東芝教育訓練用原子炉（TTR-1）廃止措置計画の工程変更について

1. 変更の内容と理由

表 5 - 2 廃止措置第 3 段階解体工事の予定工程表

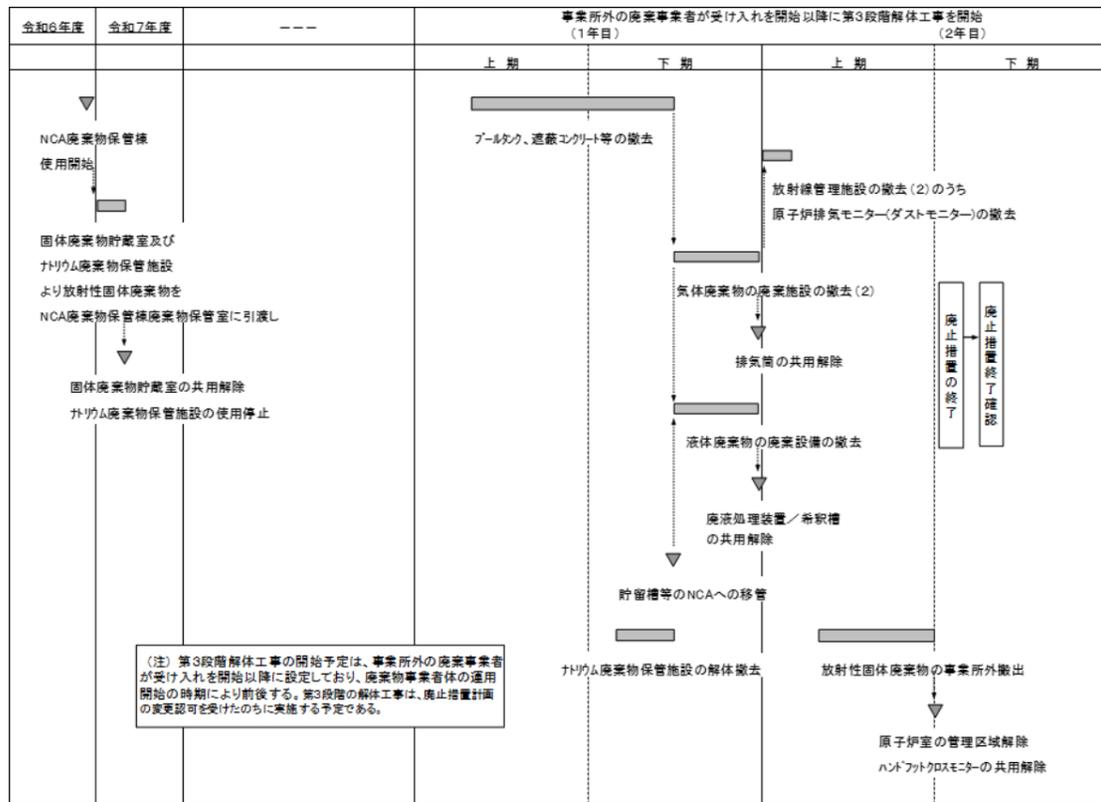
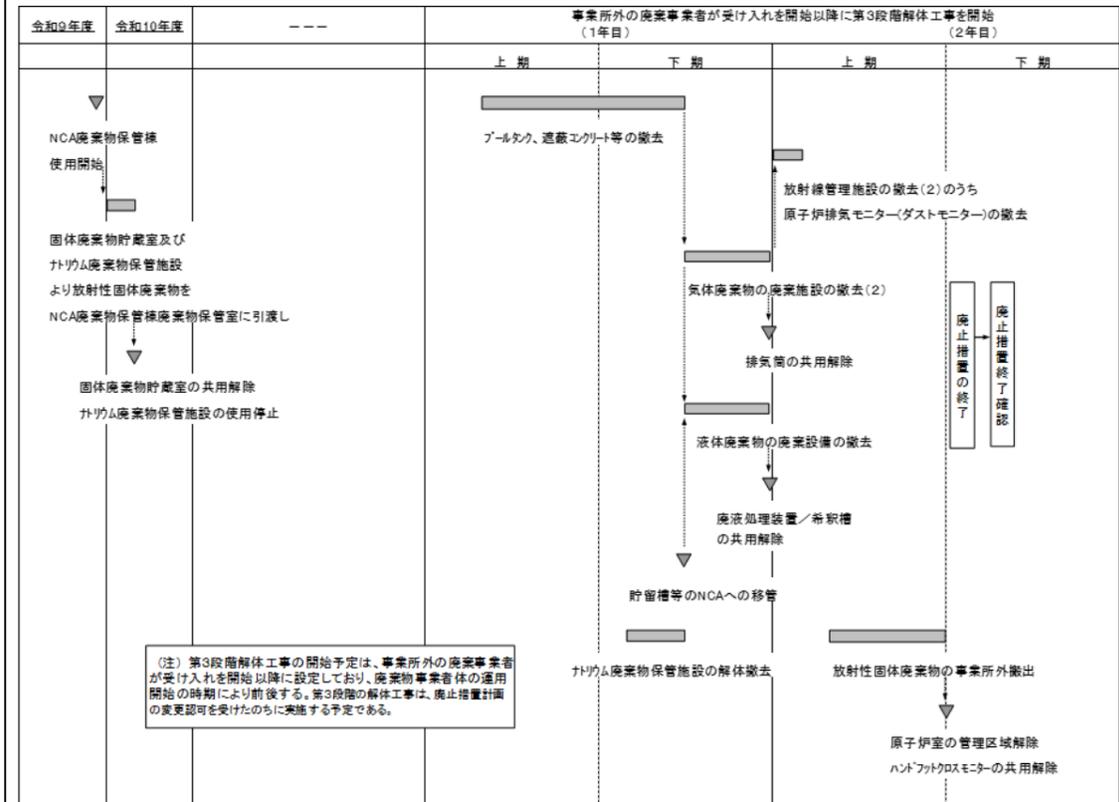
東芝臨界実験装置（NCA）廃止措置計画の工程変更（廃棄物保管棟の建設時期の変更）に伴い、TTR-1 廃止措置計画に記載している廃棄物保管棟の使用開始時期を 2027 年度に変更する。

廃止措置計画の変更について、本文の該当箇所および表 5 - 2 を変更したい。

変更前	変更後	備考
<p>5. 前号の施設のうち解体の対象となる施設及びその解体の方法</p> <p>(1) 解体する原子炉施設 本文省略</p> <p>(2) 解体の方法等 前文省略</p> <p>なお、平成11年8月26日付け11安(原規)第139号による東芝教育訓練用原子炉施設設置変更許可及び平成11年8月26日付け11安(原規)第138号による東芝臨界実験装置設置変更許可並びに平成28年3月17日付け東総第27-21号による設置に係る変更届によりTTR-1施設が共用するためにNCAに設置した放射性廃棄物の廃棄施設のうち の固体廃棄物の廃棄設備(廃棄物保管棟)は現在使用を開始していない(平成34年度運用開始予定)。このため、原子炉運転中に発生した放射性固体廃棄物の保管廃棄は、設置変更前の固体廃棄物の廃棄設備である廃棄物処理棟内の固体廃棄物貯蔵室及びナトリウム廃棄物保管施設において継続している。これらの現在保管中の放射性固体廃棄物は、NCAの廃棄物保管棟の使用開始を待って、同棟に引渡し、NCAの管理に委ねる。引渡し完了後、廃棄物処理棟内の固体廃棄物貯蔵室は、汚染の無いことの確認を行い、汚染が発見された場合は、汚染の除去を行った後、共用を解除し、NCAの管理下に置く。また、ナトリウム廃棄物保管施設は、解体する。</p> <p>これら施設、設備、建屋の廃止措置における対応及び廃止措置終了後における管理については、表3の右欄に記載したとおりである。また、廃止措置終了後における管理区域等の状況を図9下段(廃止措置終了後)に示す。解体後、廃止措置を終了してから原子炉等規制法第43条の3の2第3項において準用する同法第12条の6第8項に基づく廃止措置の終了の確認を受ける。</p>	<p>5. 前号の施設のうち解体の対象となる施設及びその解体の方法</p> <p>(1) 解体する原子炉施設 変更なし</p> <p>(2) 解体の方法等 変更なし</p> <p>なお、平成11年8月26日付け11安(原規)第139号による東芝教育訓練用原子炉施設設置変更許可及び平成11年8月26日付け11安(原規)第138号による東芝臨界実験装置設置変更許可並びに平成28年3月17日付け東総第27-21号による設置に係る変更届によりTTR-1施設が共用するためにNCAに設置した放射性廃棄物の廃棄施設のうち の固体廃棄物の廃棄設備(廃棄物保管棟)は現在使用を開始していない(令和9年度運用開始予定)。このため、原子炉運転中に発生した放射性固体廃棄物の保管廃棄は、設置変更前の固体廃棄物の廃棄設備である廃棄物処理棟内の固体廃棄物貯蔵室及びナトリウム廃棄物保管施設において継続している。これらの現在保管中の放射性固体廃棄物は、NCAの廃棄物保管棟の使用開始を待って、同棟に引渡し、NCAの管理に委ねる。引渡し完了後、廃棄物処理棟内の固体廃棄物貯蔵室は、汚染の無いことの確認を行い、汚染が発見された場合は、汚染の除去を行った後、共用を解除し、NCAの管理下に置く。また、ナトリウム廃棄物保管施設は、解体する。</p> <p>これら施設、設備、建屋の廃止措置における対応及び廃止措置終了後における管理については、表3の右欄に記載したとおりである。また、廃止措置終了後における管理区域等の状況を図9下段(廃止措置終了後)に示す。解体後、廃止措置を終了してから原子炉等規制法第43条の3の2第3項において準用する同法第12条の6第8項に基づく廃止措置の終了の確認を受ける。</p>	<p>工程の変更</p>

工程の変更
